О результатах рассмотрения рабочей документации по «Жилой дом с приспособлением подземной автостоянки под защитное сооружение гражданской обороны - "укрытие" (ЗСГО), с инженерными сетями и благоустройством территории по адресу: г. Москва, район Новогиреево, Кусковская улица, земельный участок 12/1 (Кусковская ул., вл. 12), (ВАО)», договор от 21.09.2021 № 148-0721-ОК-1

Комплект рабочих чертежей марки **АИ2.2 изм.1** «Архитектурные интерьеры. Типовая 3-х комнатная квартира для проживания инвалида колясочника. Отделочные чертежи.» по объекту «Жилой дом с приспособлением подземной автостоянки под защитное сооружение гражданской обороны - "укрытие" (ЗСГО), с инженерными сетями и благоустройством территории по адресу: г. Москва, район Новогиреево, Кусковская улица, земельный участок 12/1 (Кусковская ул., вл. 12)» (ВАО), направленный в Московский фонд реновации жилой застройки с сопроводительным письмом от 21.03.2024 №2/1-5226-И, рассмотрен.

ЗАМЕЧАНИЯ К РАБОЧЕЙ ДОКУМЕНТАЦИИ
комплект АИ2.2 изм.1 «Архитектурные интерьеры. Типовая 3-х комнатная квартира для проживания инвалида-колясочника. Отделочные чертежи»
Объект: «Жилой дом с приспособлением подземной автостоянки под защитное сооружени

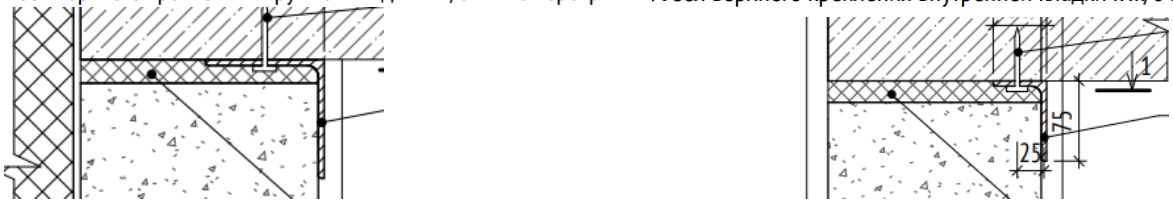
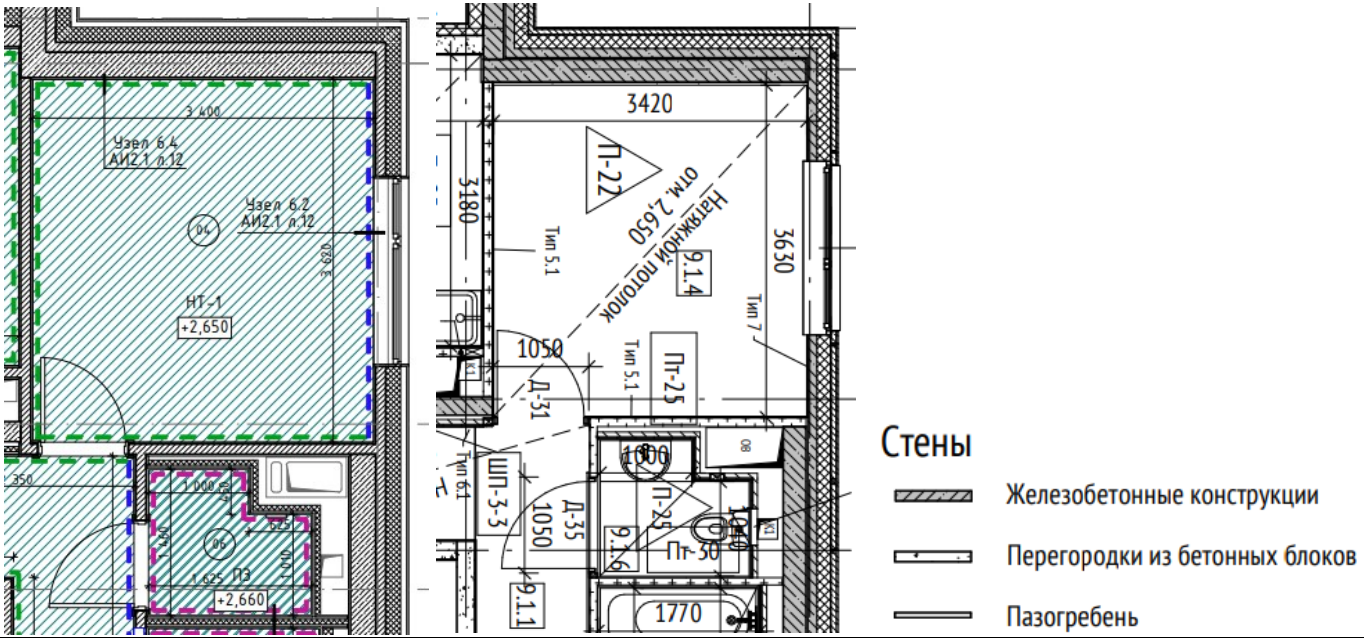
4.		*Ответ на замечание:* *Обращаем внимание, что в АР 2 л. 24 не откорректирован план квартиры МГН в части ширины с.у. (1700мм) с учетом прокладки коммуникаций в зашивке, как это указано на листе 23.* *Соответственно общая площадь квартиры уменьшилась до 80,78 кв.м.* Привести в соответствие площади квартир в ПД и в РД. ПД АР1.ГЧ, лист 24 АИ2.2 изм.1		Впервые к вновь представленным решениям 15.06.2024
